改善箇所説明図

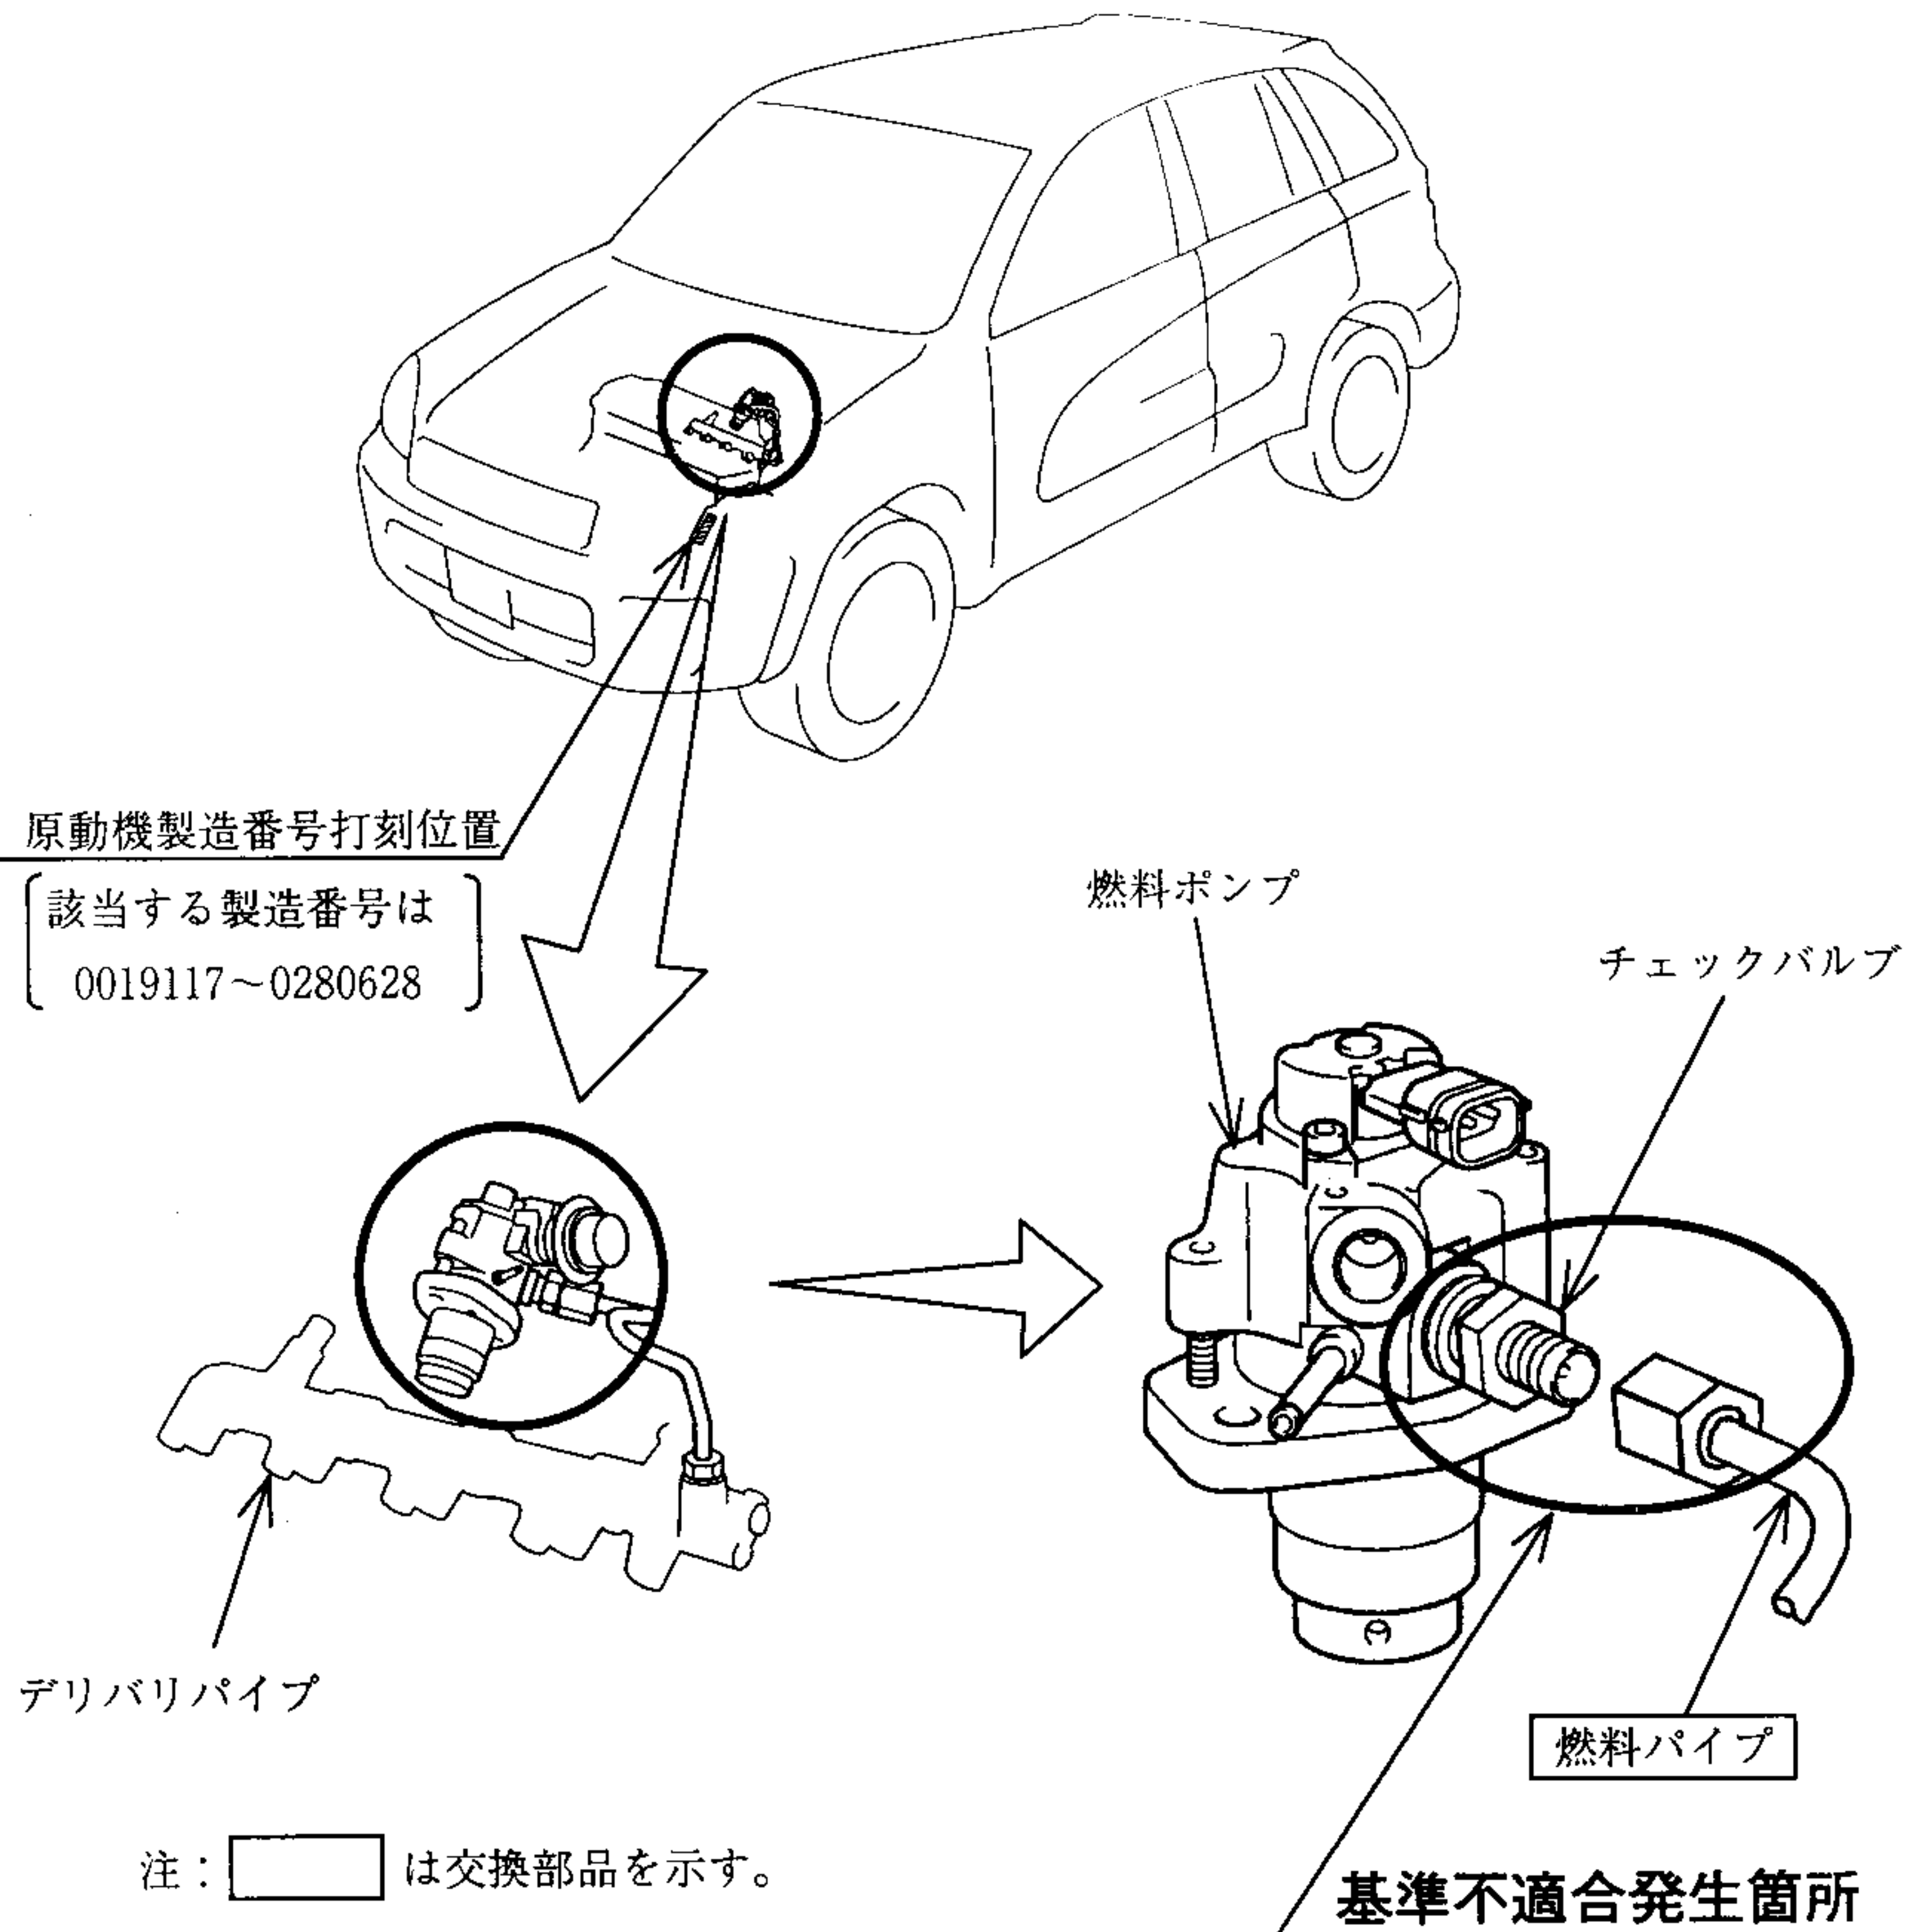
燃料ポンプのチェックバルブ（逆止弁）に配管されている燃料パイプを組み付ける際、デリバリパイプ側の取付部の摩擦抵抗が過大なため、燃料パイプにねじれ力が発生してチェックバルブと燃料パイプの位置関係がずれることがあり、燃料ポンプ作動時の振動等により当該バルブ取り付け部の気密性が徐々に低下し、燃料が漏れるおそれがある。

全車両、原動機の製造番号を確認し、該当するものは燃料パイプ取付部の摩擦を軽減した対策品と交換するとともに、チェックバルブを再締め付けする。
